OPINIA 064461

z wyników przeprowadzonych oględzin – ekspertyzy urządzeń grzewczo-kominowych

w budynku przy ul. Sienkiewicza 112 m 12 nr w we Wrocławiu

Szkic orientacyjny:

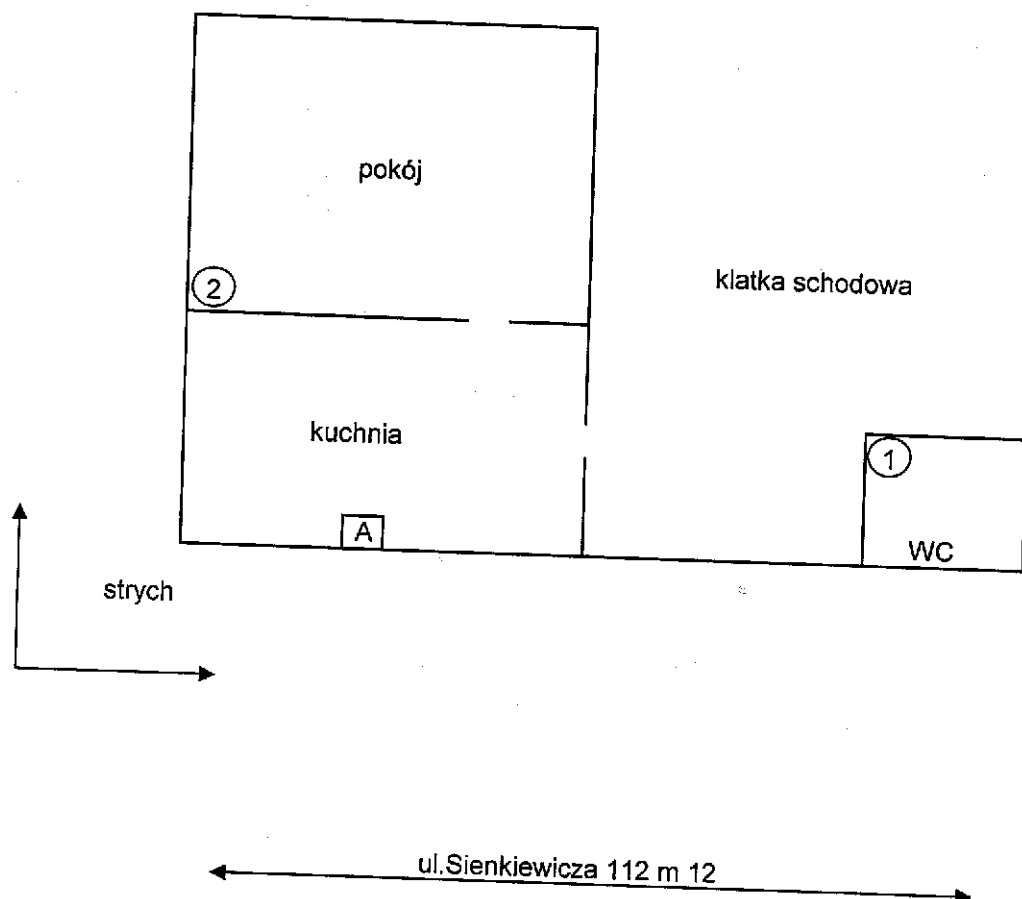
Wentylacja wywiewna kuchni m 12 podłączona jest do drożnego przewodu kominowego nr A. Dla wentylacji wywiewnej WC, proponuje się wykonanie niezależnego przewodu kominowego nr 1 z materiału niepalnego, ocieplonego i wyprowadzić na przepisową wysokość ponad dach. Na podłączenie pieca kaflowego w pokoju m 12, proponuje się wykonanie niezależnego przewodu kominowego nr 2 z materiału żaroodpornego, ocieplonego i wyprowadzić przez strop na przepisową wysokość ponad dach.

- A - Wentylacja wywiewna kuchni m 12
1 - Proponowany na wykonanie dla wentylacji wywiewnej WC m 12
2 - Proponowany na wykonanie dla pieca kaflowego w pokoju m 12
